Armadillo-400 シリーズ リビジョン情報

Version 1.6.0

2012/07/30

Armadillo-400 シリーズリビジョン情報

図 13.1 クロストークノイズ対策推奨回路

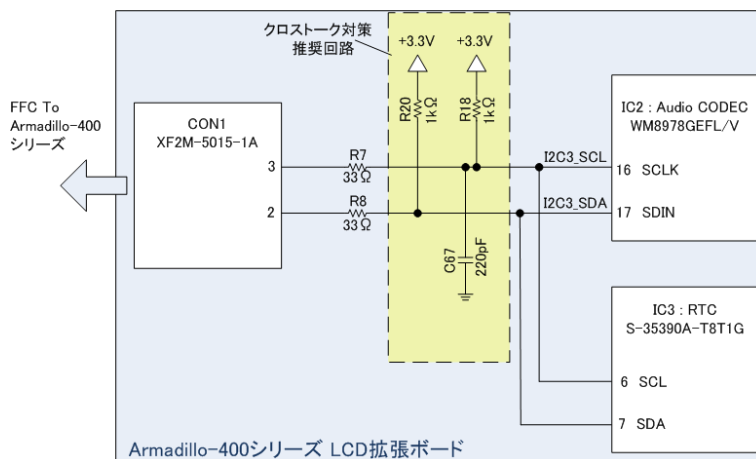
オーディオコーデックとリアルタイムクロックの同時使用時に、FFC(Flexible Flat Cable)のクロストークノイズが原因で I2C バスのアービトレーションロストが発生する可能性があります。この現象が発生した場合は、以降再起動を行うまで I2C バスを使用した通信を行うことができなくなります。

Armadillo-400 シリーズ LCD 拡張ボード 製品リビジョン A を参考に拡張ボードを設計する場合には、クロストークノイズの対応として次の対策を行うことを推奨します。

対象	内容
I2C3_SCL - +3.3V 間プルアップ抵抗(R18)	10kΩ を 1kΩ に変更
I2C3_SDA - +3.3V 間プルアップ抵抗(R20)	10kΩ を 1kΩ に変更
I2C3_SCL - GND 間	220pF のコンデンサを追加

製品リビジョン B にて修正済みです。

「13.3. A400-LCD-Erratum #1: I2C バスが使用不可能になる」の対策として、「13.3.3. 対応方法」の回路を追加しました。

図 13.2 ESD 対策推奨回路

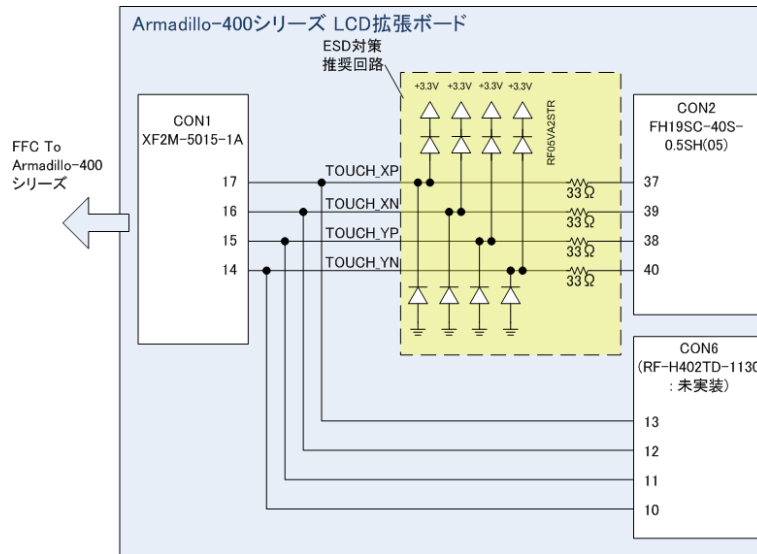
タッチスクリーン信号に入力保護回路が無いため、ESD(ElectroStatic Discharge)が印加された場合にタッチスクリーンの入力に使用している i.MX257 の AD 入力端子が故障する可能性があります。

Armadillo-400 シリーズ LCD 拡張ボード 製品リビジョン A を参考に拡張ボードを設計する場合には、ESD が印加された場合の対応として次の対策を行うことを推奨します。この対策により、タッチスクリーンの入力に使用している i.MX257 の AD 入力端子が故障する可能性を低減することができます。

対象	内容
<ul style="list-style-type: none"> TOUCH_XP - CON2(37 番ピン)間 TOUCH_XN - CON2(39 番ピン)間 TOUCH_YP - CON2(38 番ピン)間 TOUCH_YN - CON2(40 番ピン)間 	<ul style="list-style-type: none"> ダンピング抵抗(33Ω)を追加 外付け素子(ダイオード等)による入力保護回路を追加

製品リビジョン B にて修正済みです。

ダンピング抵抗の挿入に伴い、タッチスクリーンの入力に使用している i.MX257 の AD 入力端子に入力される値が変化します。そのため、タッチスクリーンのキャリブレーション(位置補正)を行う必要があります。

「13.4. A400-LCD-Erratum #2: i.MX257 の AD 入力端子が故障する」の対策として次の変更を行いました。

- ・「13.4.3. 対応方法」の回路を追加
- ・ CON6(汎用 LCD インターフェース)の位置を LCD の内側に移動^[1]
